Additif 01/21 amortisseur avant Twin'cup Règlement technique 2021 Twin'cup

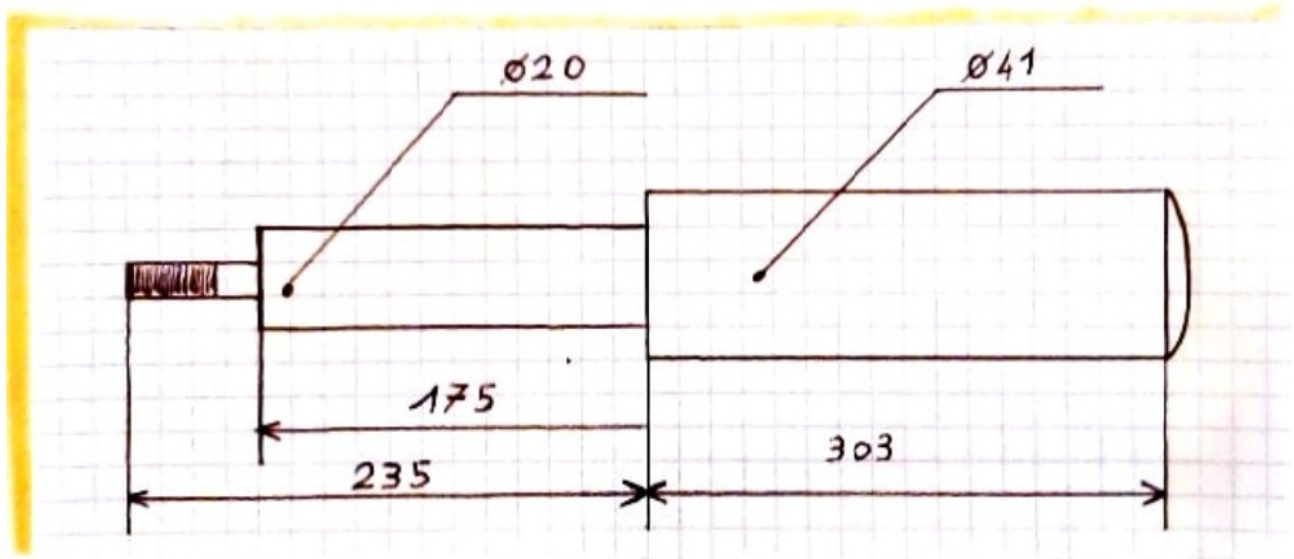
Seuls les cartouches d'amortisseurs longues sont autorisées avec les côtes suivantes.

Pour les jambes de force aucun apport de métal sera autorisé, seul la visserie classique sera tolérée.

Les coupelles d'amortisseurs inférieurs et supérieurs devront rester d'origine.

Les ressorts avant et arrière doivent avoir un diamètre de fil de 11 millimètres, conformément aux combinés vendu par Promo Event's.
